Wijziging Algemeen Bouwreglement – openbaar onderzoek

Bundeling adviezen en bezwaarschriften - behandeling

4.1.4. Opmerkingen over Artikel 2.7 – uitsprongen

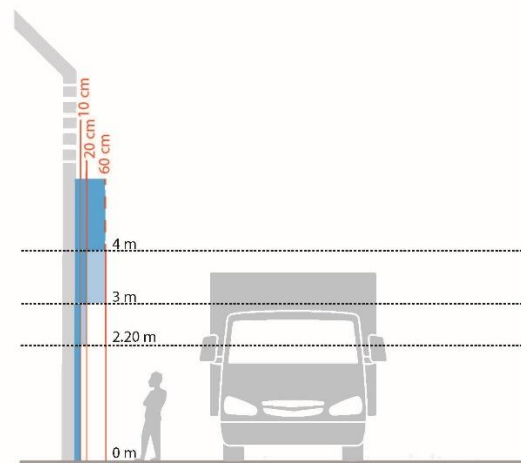
Bezwaar	Advies / nr. bezwaarschrift
2.7 a)	<p>onduidelijkheid van verhouding uitsprong tot 10cm met de 14cm gevelisolatie cfr VCRO. Alhoewel het besluit vermeldt dat deze naast mekaar van toepassing zijn, wordt wel bezorgdheid geuit over deze minimale afmeting van uitsprong in relatie tot het verduurzamingsopgave van vele panden.</p> <p>Voorstel gecoro: uitzondering voorzien om verduurzamings-maatregelen per casus te behandelen. Op die manier kan men tot een integrale duurzame beoordeling komen inzake én kwaliteit van openbaar domein én duurzaam (ver)bouwen.</p> <p>De MiNaraad is van mening dat een uitzondering van buitengevel-renovatie moet opgenomen worden. Daarnaast is het wenselijk dat deze uitzondering vooraan opgenomen wordt in het artikel.</p>	A3, A4

2.7 b)	<p>De voorgestelde wijzigingen aan het algemeen bouwreglement voor wat betreft de uitkragingen zijn in tegenspraak met / niet afgestemd op de technische richtlijn voorgevelisolatie of tenminste elementen bevatten die verwarrend zijn en tot discussie kunnen leiden.</p> <ul style="list-style-type: none"> - over de hoogte op grondniveau: ABR spreekt over 0 tot 2,20, TR spreekt over 0 tot 2,10. ook geen toelichting over. - over de minimale breedte van het voetpad: ABR geen breedte, TR spreekt over 1,20m. - Over de minimale uitsprong: AB spreekt over 10 cm, TR spreekt over 14 cm. 	A4

2.7 c)	<p>eerste alinea 'gebouwdelen mogen in principe niet uitspringen, er zijn enkele uitzonderingen...' in toelichting staat dat boven 4m geen voorschrift geldt => tegenstrijdig</p>	B1, B8

2.7 a) Uit deze opmerkingen blijkt dat de verhouding met de decretale bepalingen rond voorgevelisolatie onvoldoende duidelijk is. De tekst wordt dus best wat herwerkt waarbij tegelijk ook duidelijker wordt aangegeven dat deze bepalingen over plaatselijke uitsprongen gaan, dit in tegenstelling tot voorgevelisolatie die meestal de volledige gevel beslaat.

2.7 c) Ook de opmerking over inconsistentie tussen voorschrift en toelichting wat betreft de uitkragingen boven de 4m is terecht en vraagt aanpassing.

Voorschrift	Toelichting
<p>Gebouwonderdelen mogen in principe niet uitspringen voorbij de rooilijn. Er zijn wel enkele uitzonderingen.</p> <p>Bij gebouwen waarvan de voorgevel tegen de rooilijn staat, mogen bepaalde onderdelen van het gebouw uitspringen uit het gevelvlak tot voorbij de rooilijn:</p> <ul style="list-style-type: none">• tot op een hoogte van 2,20 meter boven het peil van het trottoir of van de openbare weg mogen zowel constructieve als niet-constructieve elementen maximaal 10 centimeter uitspringen voorbij de rooilijn.• van 2,20 meter tot 3 meter boven het peil van het trottoir of van de openbare weg mogen constructieve elementen maximaal 10 centimeter en niet-constructieve elementen maximaal 20 centimeter uitspringen voorbij de rooilijn.• van 3 meter tot 4 meter boven het peil van het trottoir of van de openbare weg mogen constructieve elementen maximaal 20 centimeter en niet-constructieve elementen maximaal 60 centimeter uitspringen voorbij de rooilijn.• vanaf een hoogte van 4 meter boven het peil van het trottoir of van de openbare weg is de maximaal toegelaten uitsprong afhankelijk van de plaatselijke context <p>De hoogte boven het peil van het trottoir of van de openbare weg wordt gemeten ter hoogte van de voorgevel op de rooilijn.</p>	<p>Bij gebouwen waarvan de voorgevel tegen de rooilijn staat, mogen bepaalde onderdelen van het gebouw uitspringen uit het gevelvlak tot voorbij de rooilijn.</p> <p>We werken met verschillende hoogtes en afmetingen van uitsprongen. Op die manier beperken we enerzijds het risico op schade bij een aanrijding door een vrachtwagen. Anderzijds zijn er toch kleinschalige uitsprongen mogelijk om esthetische, publiciteits- of functionele redenen:</p> <ul style="list-style-type: none">• Onder de 2,20 meter loophoogte moet het trottoir nog voldoende breed blijven, dus beperken we alle uitsprongen tot 10 centimeter.• Boven de 2,20 meter moet het mogelijk blijven om constructies zoals rolluiken en zonnetenten aan te brengen boven de ramen. Dergelijke niet-constructieve uitsprongen mogen tot 20 centimeter uitspringen t.o.v. de voorgevel.• Boven de 3 meter is er minder risico dat de constructieve elementen worden aangereden door vrachtwagens. Daarom mogen zij tot 20 centimeter uitspringen. Niet-constructieve elementen kan je makkelijker vervangen of wegnemen. Daarom mogen ze boven de 3 meter tot 60 centimeter uitspringen.• Vanaf 4 meter is er geen aanrijgevaar meer en is de maximale toegelaten uitsprong afhankelijk van de plaatselijke context en/of de geldende voorschriften van het bestemmingsplan. Dit wordt op onderstaand schema weergegeven als een stippellijn die overschreden mag worden als de plaatselijke context het toelaat.

Het is niet toegelaten om een volledig gevelvlak te laten uitkragen tot voorbij de rooilijn, tenzij in functie van voorgevelisolatie, dan geldt artikel 4.3.8 §1 van de VCRO. Bij gebouwen met gevelisolatie kunnen kleinschalige constructieve elementen maximaal 5 centimeter voorbij de gevelisolatie uitspringen.

Gevelisolatie die de rooilijn overschrijdt, is geregeld in artikel 4.3.8 §1 van de Vlaamse Codex Ruimtelijke Ordening. Decretaal mag gevelisolatie tot 14 centimeter uitspringen. Dit voorschrift doet daar geen afbreuk aan. Omdat dat over een uitsprong voorbij de rooilijn gaat die dikker mag zijn dan wat volgens dit voorschrift is toegelaten, wordt wel een bepaling opgenomen die in zo'n geval toelaat dat kleinschalige constructieve elementen nog iets verder uitspringen.
